URBANISTICKO-ARCHITEKTONICKÁ JEDNOFÁZOVÁ UŽŠÍ PROJEKTOVÁ SOUTĚŽ O NÁVRH  
„Základní a mateřská škola Sadová, Brno“

**VYSVĚTLENÍ SOUTĚŽNÍCH PODMÍNEK Č. 7**

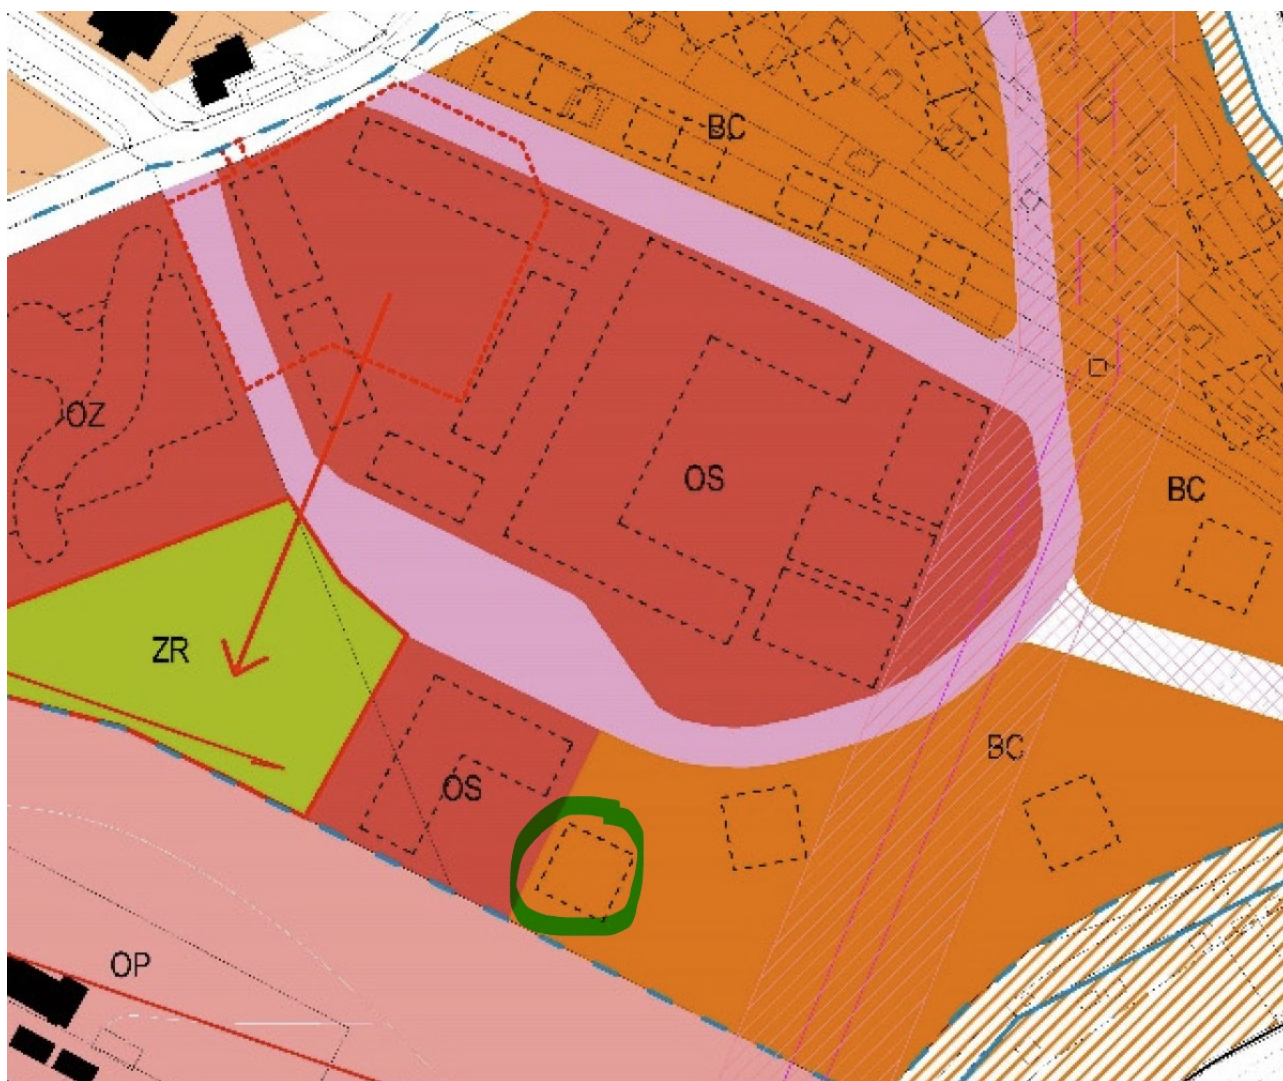
Lze předpokládat, že otázka číslo 4 a její vysvětlení platí i pro první stupeň, tj. kmenové třídy patří jenom třídám a není možnost spájení so specializovanými učebnami nebo školní družinou?

Zadavatel potvrzuje, že odpověď na otázku č. 4 platí analogicky i pro I. stupeň základní školy. Není tedy možné používat kmenové učebny I. stupně i pro účely specializovaných učeben nebo školní družiny.
